m_ante.DVA.REGISTRO UFFICIALE.I.0028828.20-12-2018

OSSERVAZIONI SULLA “PROPOSTA COGOLLO 2 -
MODIFICATA” 3

Oggetto: *AUTOSTRADA BRESCIA VERONA VICENZA PADOVA SPA – Autostrada Valdastico A31 Nord - Tronco Trento - Valdastico - Piovene Rocchette. Varianti di tracciato nei tratti dal km 1+328 al km 11+169 e dal km 13+757 al km 17+841 – Comuni di localizzazione: Cogollo del Cengio, Caltrano, Valdastico, Pedemonte (VI) – Comuni interessati: Piovene Rocchette, Chiuppano, Velo d'Astico, Arsiero, Rotzo – Procedura di VIA statale e Legge Obiettivo (D.Lgs. n. 152/2006 e ss.mm.ii., D.Lgs. n. 50/2016, D.Lgs. n. 163/2006, L.R. n. 4/2016 e ss.mm.ii.) - (Prog. n. IV/2017)*

Oggetto: *AUTOSTRADA BRESCIA VERONA VICENZA PADOVA SPA – Autostrada Valdastico A31 Nord - Tronco Trento - Valdastico - Piovene Rocchette. Varianti di tracciato nei tratti dal km 1+328 al km 11+169 e dal km 13+757 al km 17+841 – Comuni di localizzazione: Cogollo del Cengio, Caltrano, Valdastico, Pedemonte (VI) – Comuni interessati: Piovene Rocchette, Chiuppano, Velo d’Astico, Arsiero, Rotzo – Procedura di VIA statale e Legge Obiettivo (D.Lgs. n. 152/2006 e ss.mm.ii., D.Lgs. n. 50/2016, D.Lgs. n. 163/2006, L.R. n. 4/2016 e ss.m

Figura 43: Alternativa di tracciato "Proposta Cogollo 2"

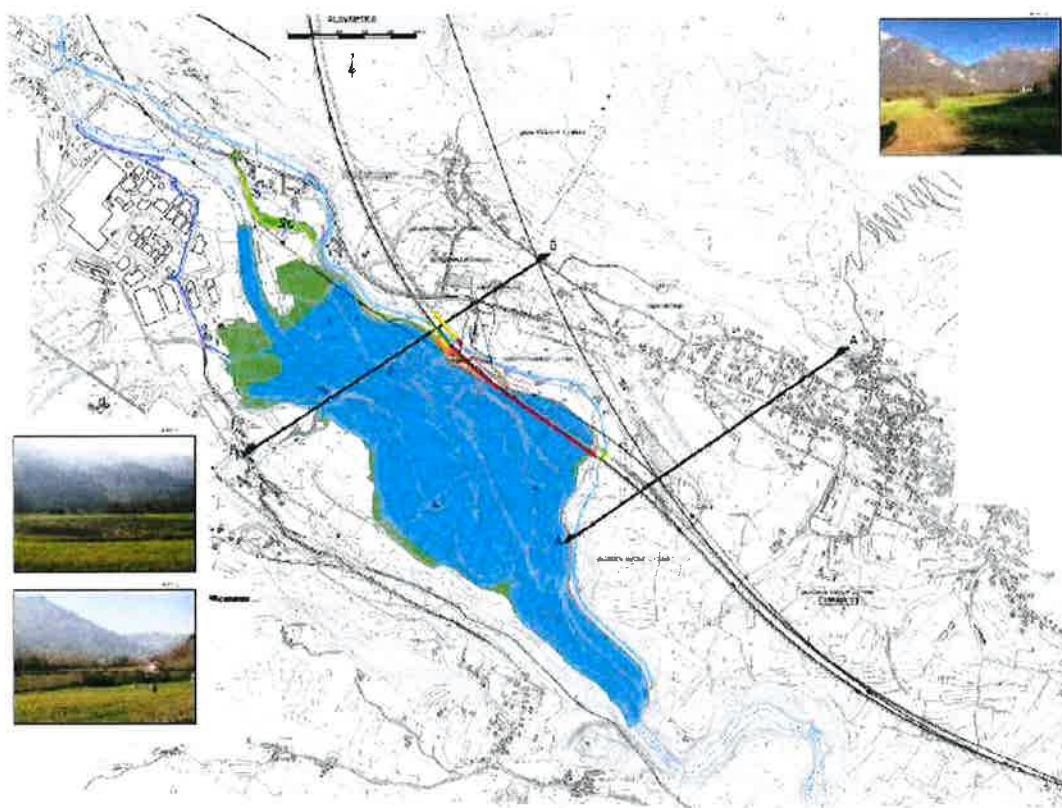
Si è visto che il tracciato di cui alla *Proposta Cogollo 2* presenta interferenze con il bacino di laminazione di Meda (previsto dal Piano degli Interventi del Commissario Delegato ex OPCM 3906/2010 e dalla DGR 1643/2011), che vengono risolte, nella *Proposta Cogollo 2 modificata*, in modo diverso rispetto a quanto previsto dal Proponente nella propria alternativa; infatti:

- la *Proposta Cogollo 2*, avanzata dal Proponente, non richiede modifiche al perimetro del bacino di Meda, poiché il viadotto Cogollo avrebbe le pile situate all'interno del bacino medesimo e le spalle in corrispondenza delle arginature, lungo le quali sarebbero realizzate le rampe di collegamento al casello autostradale (nelle vicinanze dell'attuale Cava Boiadori).
- la *Proposta Cogollo 2 modificata* implica delle variazioni al perimetro nord-est del bacino, che sarebbe ridotto di superficie, in modo che il tracciato autostradale, in rilevato e non in viadotto, insieme al rilevato della strada di collegamento con la barriera d'esazione (collocata in località Rutello) fungano da argini al bacino di laminazione (come raffigurato nella ortofoto e nella planimetria a pagina 57).

Figura 16 – Svincolo Cogollo del Genio

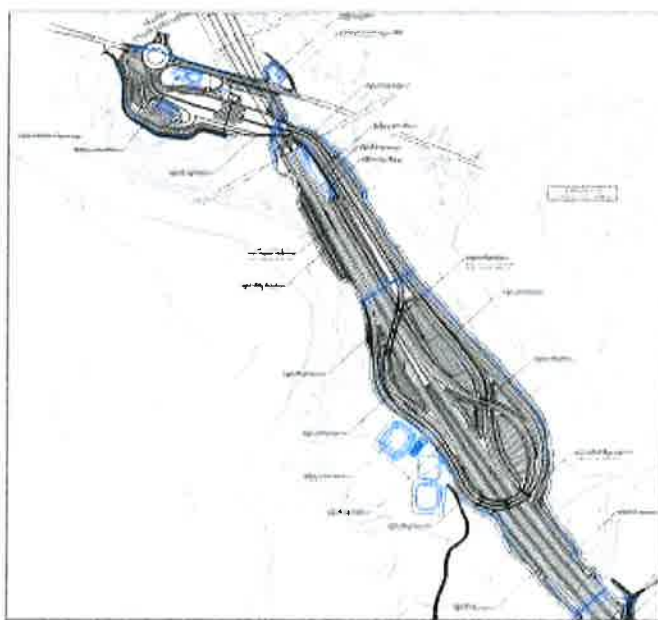
Lo svincolo di Cogollo segue l'alternativa n. 1A, quindi la geometria è stata modificata sia per quanto riguarda l'altimetria, sia per quanto riguarda l'andamento planimetrico. La configurazione è stata, per quanto possibile, compattata per limitare il consumo di suolo e la livelletta è stata abbassata di circa 2 m per rendere lo svincolo meno visibile. La nuova configurazione prevede diverse opere di sostegno (paratie, muri, terre rinforzate), e due attraversamenti dell'asse autostradale in cavalcavia.

- a) *copertura di una parte delle piste dello svincolo di Cogollo del Cengio, con rinaturalizzazione del terreno*; appare possibile realizzare alcuni tratti in galleria artificiale in corrispondenza delle piste sul lato nord-est dello svincolo (verso l’abitato di Cogollo), da ricoprire con terreno modellato per riprodurre la morfologia tipica della zona e da rinaturalizzare in sommità con prati e arbusti; realizzare, inoltre, una duna in terra, anch’essa rinverdata, lungo tutto il contorno dello svincolo verso Cogollo; le opere stradali ne risulterebbero ulteriormente mascherate alla vista e l’impatto acustico, già nei limiti di legge con il progetto definitivo proposto, sarebbe ulteriormente confinato; con la suddetta miglioria, la superficie pavimentata delle piste di svincolo risulterebbe notevolmente ridotta;

- b) *spostamento del parcheggio per gli utenti autostradali del casello di Cogollo del Cengio*; appare possibile prevedere lo spostamento del parcheggio per l’utenza autostradale, che il progetto definitivo prevede a sud del casello, collocandolo presso l’area di cantiere prevista a nord della strada provinciale S.P. 350; in tal modo il parcheggio sarebbe ubicato presso aree rimaneggiate per la cantierizzazione, lasciando invece intonse le aree a sud del casello stesso; tale soluzione consentirebbe di ridurre significativamente l’area complessiva dell’intervento;

Figura 6 – Sezione tipo e dettaglio “Proposta Cogollo 2” con in rosso la proposta abbassamento livelletta “Proposta Cogollo 2 modificata” – formazione pianoro a quota 249 e bypass canalette Enel.

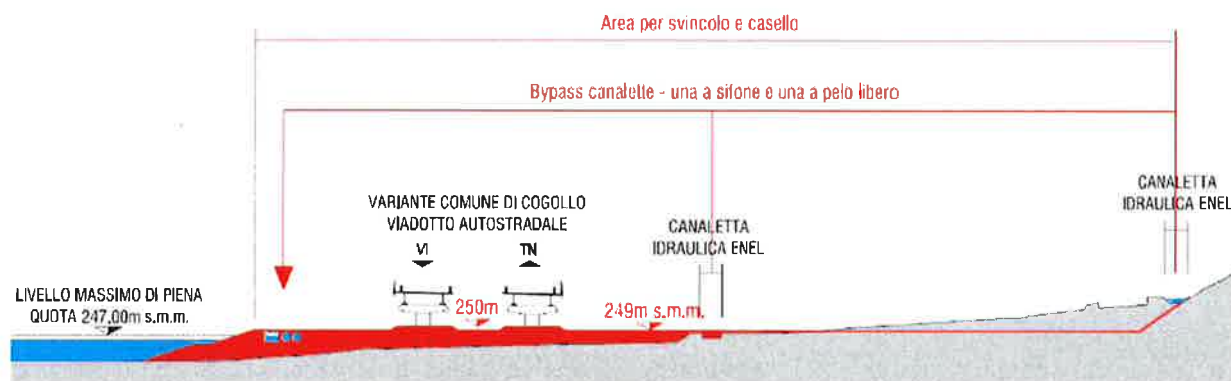
La realizzazione del pianoro artificiale, alla quota di 249 m s.m.m., richiederebbe lo spostamento delle due canalette ENEL esistenti, per le quali possono essere realizzati dei nuovi tracciati (by pass), al bordo del bacino di laminazione (sezione seguente dalle osservazioni in data 23/10/2017, recante in rosso le opere della *Proposta Cogollo 2 modificata*).

Si condivide l'**Osservazione del Comune di Cogollo del Cengio** (DVA-2017-0026789 del 23.10.2017 e DVA-2018-0005126 del 19.02.2018), nella quale sono proposti dei miglioramenti da applicare all'alternativa di tracciato denominata *Proposta Cogollo 2*, senza variarne il tracciato planimetrico, ma modificando il profilo altimetrico secondo la soluzione indicata come *Proposta Cogollo 2 modificata*.

La *Proposta Cogollo 2 modificata* è caratterizzata da un minore impatto visivo dal punto di vista altimetrico, poiché il viadotto Cogollo sarebbe sostituito da due bassi rilevati, uno per carreggiata, situati a quota 250 m s.m.m., che sarebbero realizzati sopra un pianoro artificiale con sommità a quota 249 m s.m.m.; tale pianoro richiederebbe un riempimento con volume di circa 430.000 m³ e la modifica del bordo nord est del Bacino di Meda, in modo da ridurre il volume di invaso per circa 260.000 m³ (una quota pari soltanto al 3% del volume totale di invaso).

Si rileva, però, che rispetto alla *Proposta Cogollo 2*, la *Proposta Cogollo 2 modificata* non comporta opere infrastrutturali all'interno del bacino di Meda, per il quale fungerebbero da argini, sul lato nord est, i rilevati a sostegno della carreggiata autostradale e della strada di collegamento alla barriera di esazione; in tale ipotesi, pertanto, la progettazione dei rilevati stradali dovrà essere supportata da un accurato studio idraulico, comprendente la valutazione della stabilità dei rilevati in caso di piena; dovranno essere accertate le situazioni di rischio idraulico, particolarmente di tipo residuo, una volta realizzate le opere.

Dovrà, infine, essere risolta l'interferenza delle opere stradali con le due canalette ENEL, per le quali sono stati suggeriti, nella *Proposta Cogollo 2 modificata*, dei tracciati alternativi a pelo libero e in scatolare (per la canaletta denominata *salto 17*) e con condotte in debole pressione (per la canaletta *salto 27*).

4. Con riferimento alla variante “*Proposta Cogollo 2 modificata*”, determinare l’interferenza dei rilevati, costituenti il nuovo lato nord est del bacino di laminazione di Meda, con il deflusso idraulico in condizioni normali e di piena, mediante apposito modello di calcolo e con i medesimi tempi di ritorno impiegati nella relazione idrologica - idraulica di progetto, al fine di determinare il rischio idraulico residuo.

5. Con riferimento alla variante “*Proposta Cogollo 2 modificata*”, verificare e valutare attentamente i possibili fenomeni d’erosione e scalzamento al piede dei suddetti rilevati ed eventualmente individuare e dimensionare le opere di protezione.
